P16- Avis MRAe et réponse du porteur de projet

Projet de parc éolien Les Echasses
Commune Le Mesnil-sur-Bulles (60)

**Avis délibéré de la mission régionale
d'autorité environnementale
Hauts-de-France
sur le projet de parc éolien des Échasses sur
la commune du Mesnil-sur-Bulles (60)
Étude d'impact de février 2025**

Mémoire en réponse à l'avis de la Mission Régionale d'Autorité environnementale

Localisation de la zone d'implantation et des parcs éoliens dans le secteur (page 108 de l'étude d'impact)

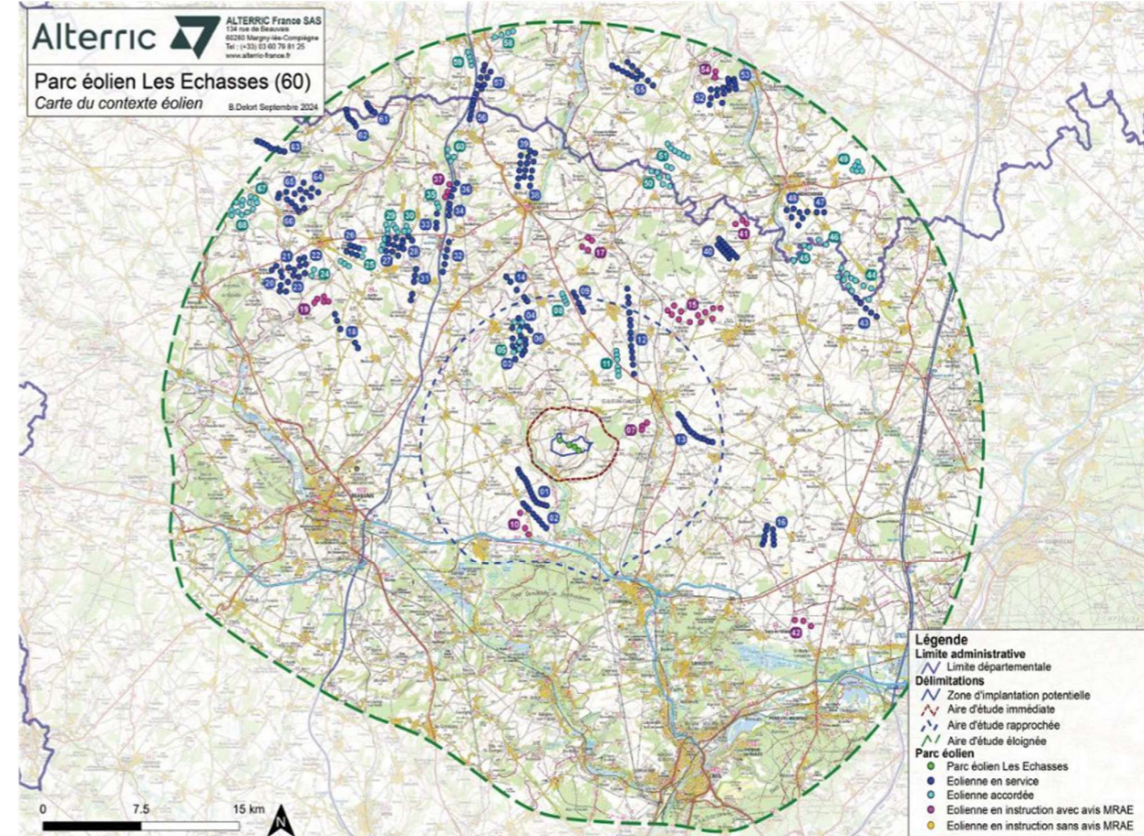
L'étude d'impact recense les parcs réalisés et en projet dans un rayon de 30 kilomètres autour du projet (page 106 et 107), en l'occurrence :

- 58 parcs raccordés ou autorisés pour un total de 355 éoliennes ;
- 10 parcs pour un total de 42 éoliennes en cours d'instruction.

Le parc éolien le plus proche de la zone d'implantation potentielle est le parc éolien du Chemin des Haguénets, à environ 2,8 kilomètres au sud-ouest.

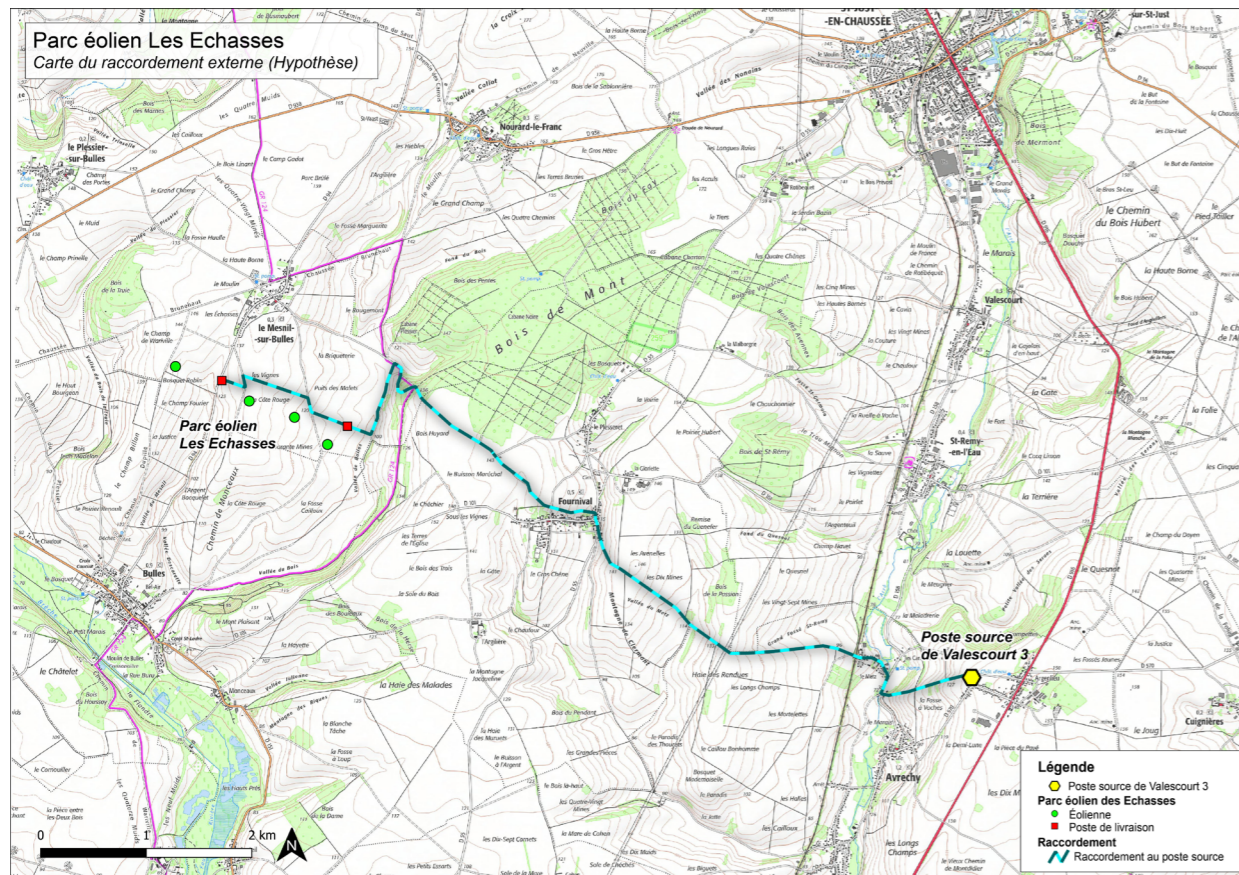
Le raccordement du parc éolien est un élément du projet. Dès lors qu'il est réalisé dans le but de permettre aux éoliennes de fonctionner, il doit être étudié.

- de localiser le poste source pressenti pour le raccordement externe ainsi que ses capacités d'accueil ;
- d'actualiser l'étude d'impact, une fois le tracé définitif du raccordement connu, avec le cas échéant, mise en œuvre de la séquence éviter, réduire, compenser, en particulier si des espaces à enjeu sont impactés par les travaux de raccordement et/ou si des créations de lignes aériennes sont envisagées³.

Les travaux de câblage sont décrits en pages 345 et 346 de l'étude d'impacts.

Le raccordement électrique externe proposé ici sera enterré en accotement de voirie. Ainsi, l'impact sur le paysage et le patrimoine sera nul. Les impacts sur la géologie et les sols, le relief, l'hydrogéologie et l'hydrographie seront également non significatifs. Leur enfouissement protégera les câbles des aléas climatiques et des risques naturels.

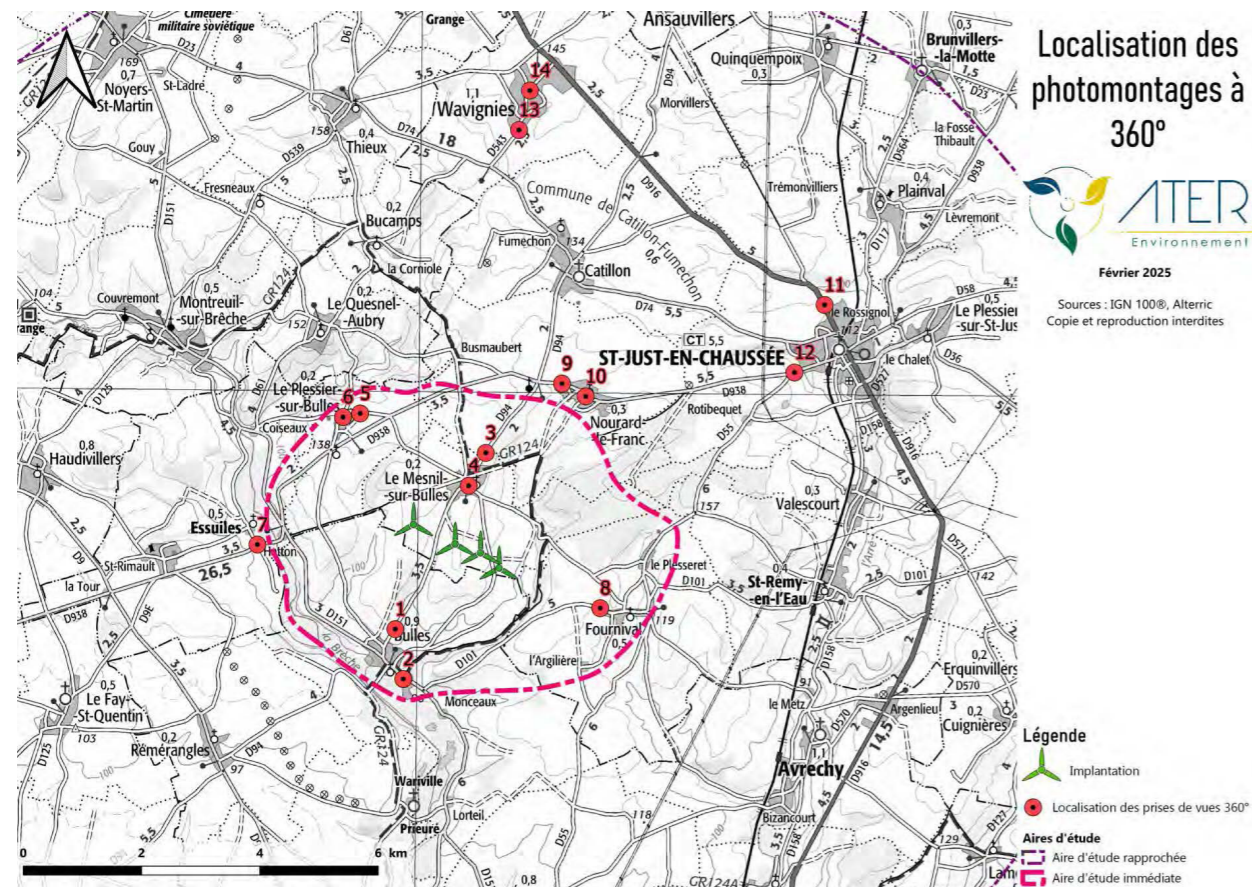
L'autorité environnementale recommande de compléter l'étude de saturation visuelle en intégrant toutes les communes situées dans un rayon de cinq kilomètres autour du site d'implantation.

L'absence des bourgs cités s'explique par le fait que :

- Catillon-Fumechon est en dehors de la zone de visibilité théorique et le village de Nourard-le-Franc, plus proche du projet, permet une analyse maximisante ;
- Bucamps et Le Quesnel Aubry sont derrière le village de Plessier-sur-Bulles qui permet une analyse maximisante ;
- Montreuil-sur-Breche se situe dans la vallée de la Brèche en dehors de la zone de visibilité du projet. De même que les précédents villages, Le Plessier-sur-Bulles permet une analyse maximisante depuis cette zone ;

- Rémérangles fait face à un parc éolien important devant le présent projet, ce qui impacterait fortement l'analyse de la saturation sans que le projet des Echasses ait une réelle influence. De plus, il est situé entre Bulles et Bresles qui font tous deux l'objet d'une analyse de la saturation.

L'analyse de la saturation visuelle présentée par le bureau d'étude est donc complète et pertinente au regard des bourgs sélectionnés.
